工程指示 / 要求簡箋(E.I.)

工程指示編號：EI/1787/20

工程名稱：青衣 明翹匯

工程項目：廠用配件 BM (幕牆位置)

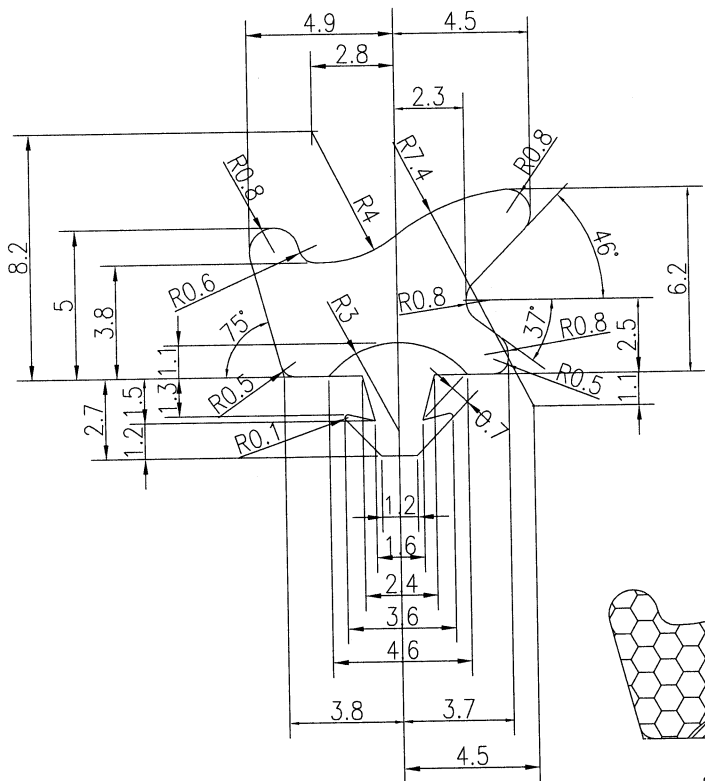
此模圖只作參考，
請以當時J837工程
之供應商的實板為準

4FS

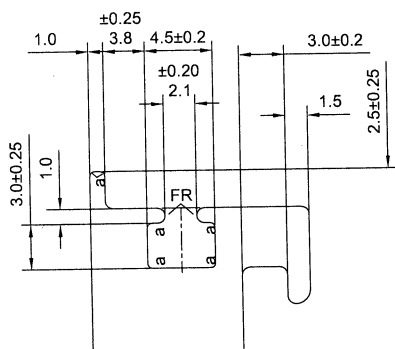
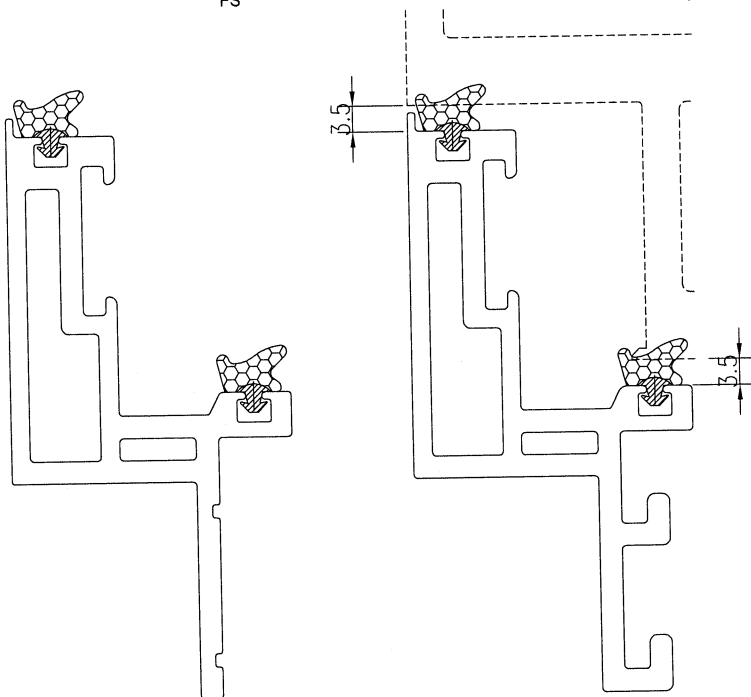
Sponge Gasket
Material: EPDM
Hardness: 25±5 durometer
Shore A

Solid Gasket
Material: EPDM
Hardness: 55±5 durometer
Shore A

- Profile Dim to fit
- Compressed to 3.5mm

Section to be suited : X85651; X85638
